ÚZEMNÍ PLÁN MĚSTA BRNA

Textová část Odůvodnění

Kapitola 19 Vyhodnocení připomínek

Souhrn podání SP9 *(s osobními údaji)*

10/11. Plocha při ulici Černovické

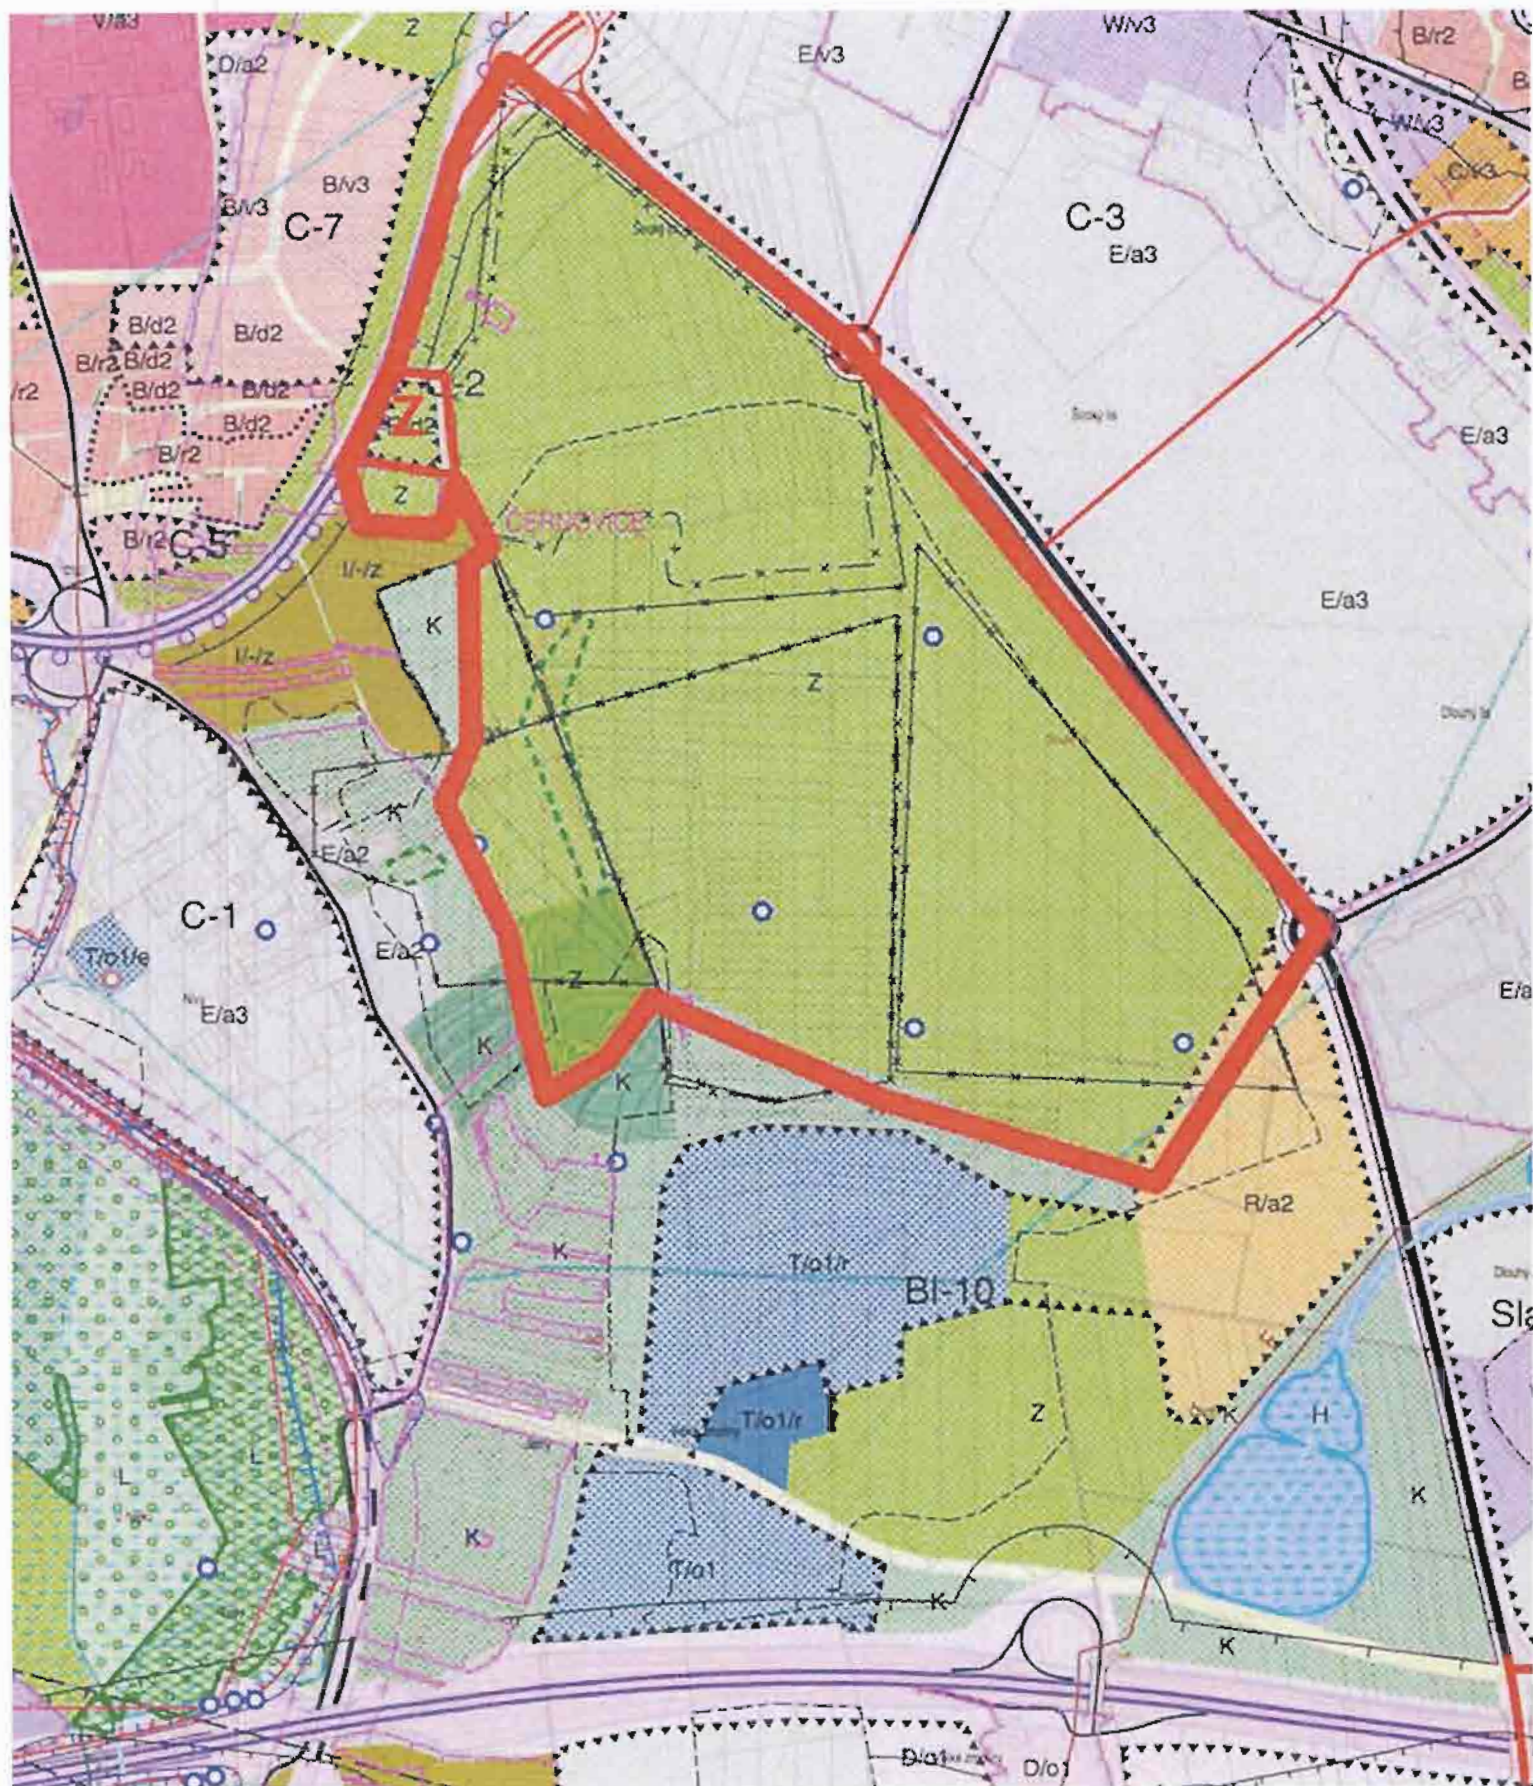
ZMČČ **požaduje** zpracovat , aby plocha C2 (X/a3 dle varianty I a III) při ulici Černovické byla řešena dle varianty II, plocha městské zeleně (Z) a požadovat nahradit přiléhající plochu rekreace v této variantě (R/dz) za plochu městské zeleně. /10/11

10/13. Křižovatka Černovické – Faměrovo náměstí

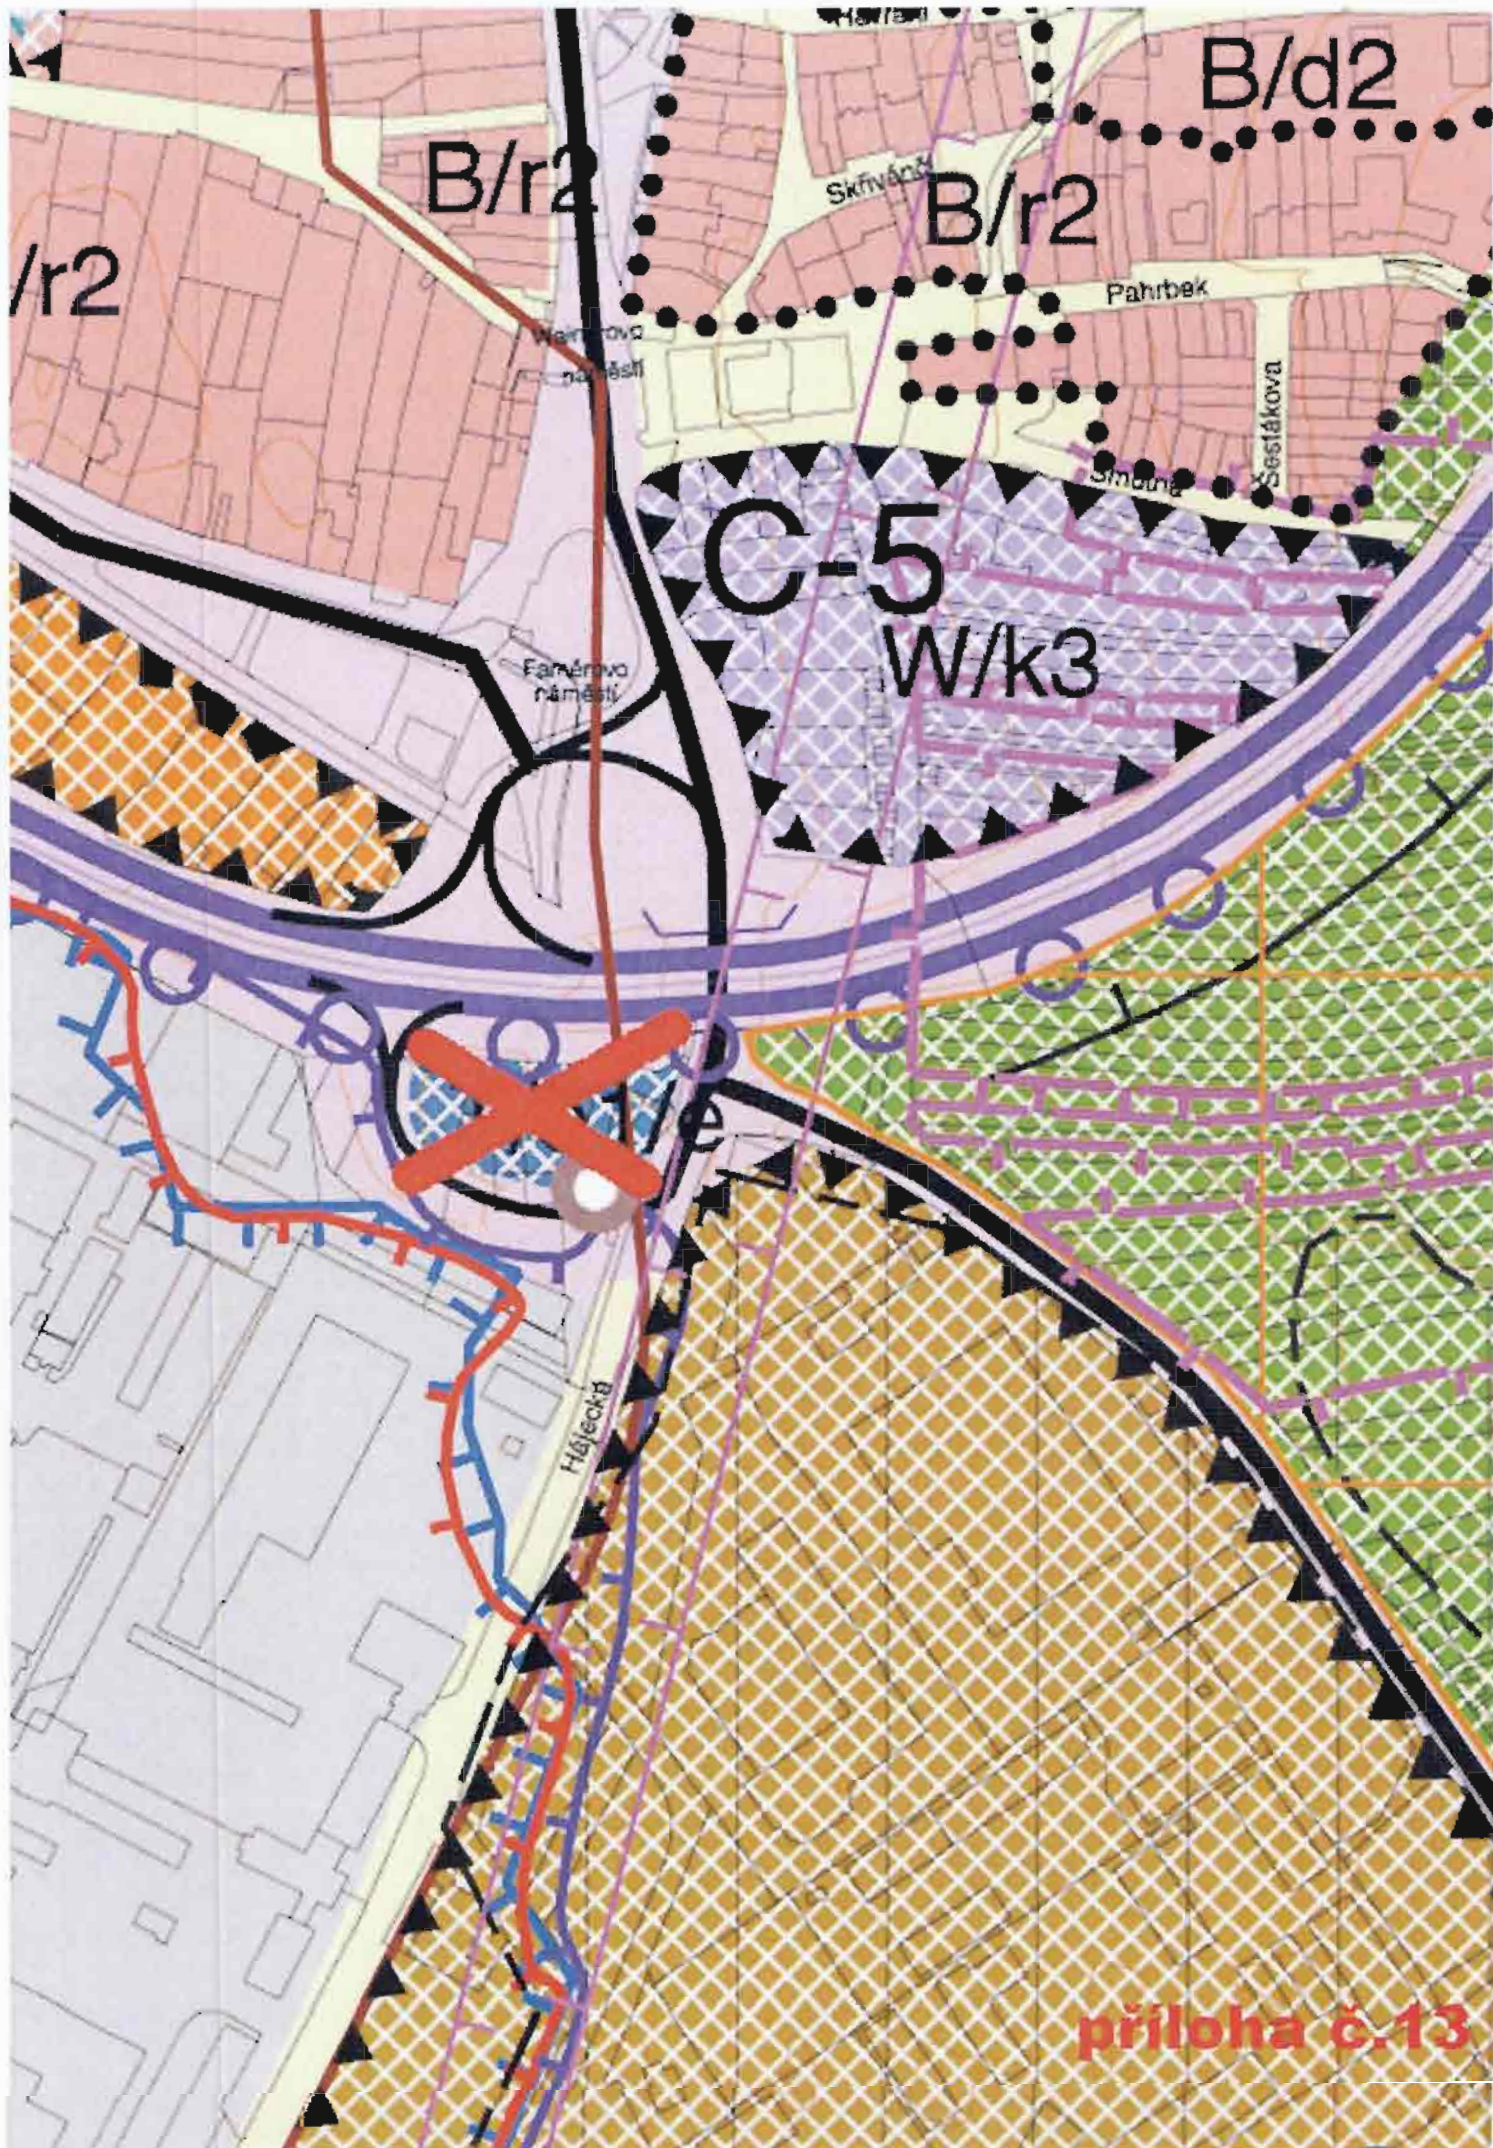
ZMČČ **požaduje** zpracovat - zamítnout funkční využití T/ol/e navržené ve variantě I uvnitř křižovatky Černovická-Faměrovo náměstí. /10/13
